ANNEX AL PROJECTE D'ACTIVITAT D'UN TALLER D'INJECCIÓ DE PLÀSTIC

DISSENY MOTLLES INJECCIÓ PLÀSTICS SL

Carrer de Sardenya, 4
43206 - Reus

JUNY 2024

3.3 Plànol amb xarxa d'evacuació

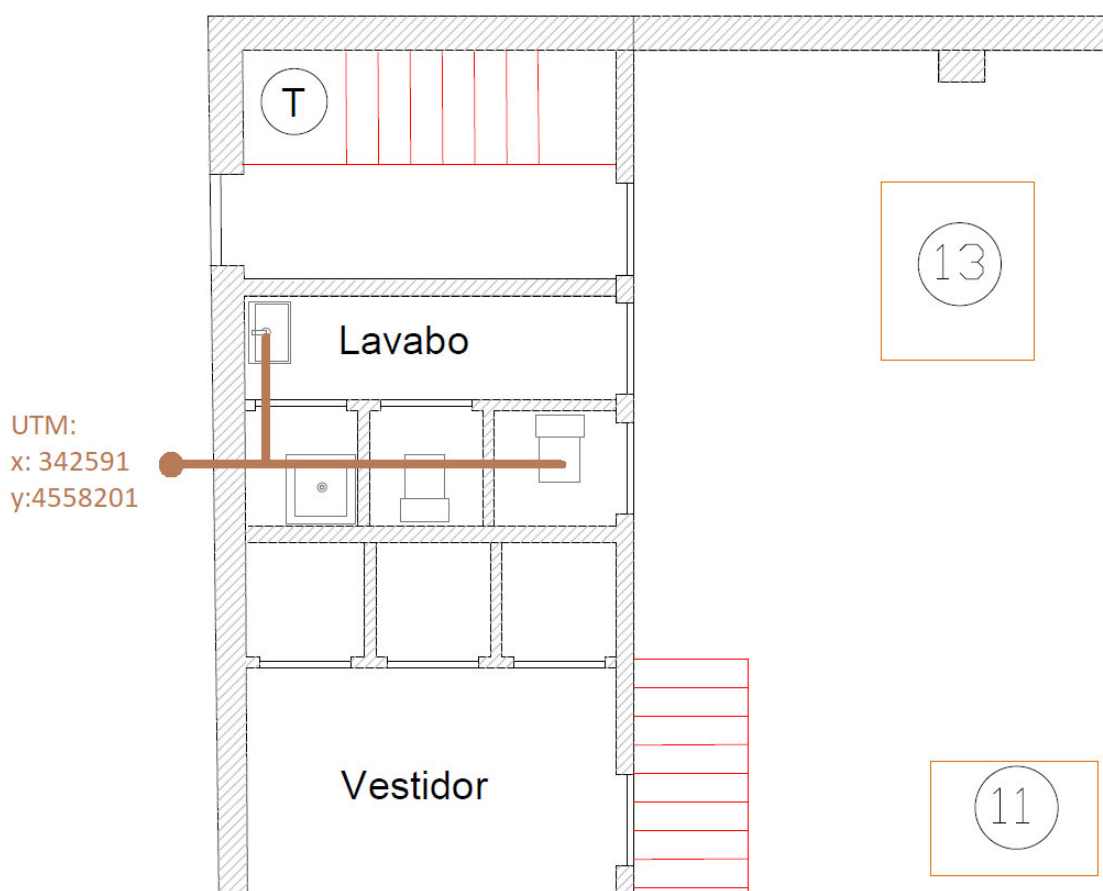
S'haurà d'aportar plànol de detall de l'establiment a una escala adequada, indicant les xarxes d'evacuació de les aigües residuals, arquetes de presa de mostres i els punts d'abocament a la xarxa de clavegueram municipal amb indicació de les coordenades UTM.

Cal disposar d'una arqueta de presa de mostres. Aquesta s'haurà d'ubicar a l'interior de la finca i abans de la connexió de les aigües a la xarxa de clavegueram municipal. Aquesta arqueta es construirà d'acord al que s'especifica en el detall d'arqueta tipus adjunt."

Es tracta d'una edificació industrial dels anys 60, que no ha sofert cap reforma important des del moment de construcció. Segons els arxius, no existeix pròpiament xarxa d'evacuació de les aigües residuals, ja que els únics punts amb recollida de sanejament estan al costat de la façana principal.

A continuació s'adjunta plànol de l'evacuació de les aigües residuals amb connexió de clavegueram a la xarxa de l'Ajuntament de Reus amb indicació de les coordenades UTM.

Tot i la necessitat de disposar d'una arqueta de presa de mostres a l'interior de la finca i abans de la connexió de les aigües a la xarxa de clavegueram municipal d'acord al que s'especifica en el detall d'arqueta tipus, a la imatge de l'apartat anterior s'observa la impossibilitat física d'ubicar una arqueta per presa de mostres.

Es per això que, tenint en compte que com s'ha exposat a l'apartat 3.1 es tracta d'una activitat innòcua des del punt de vista d'aigües industrials, es sol·licita aquesta excepcionalitat.
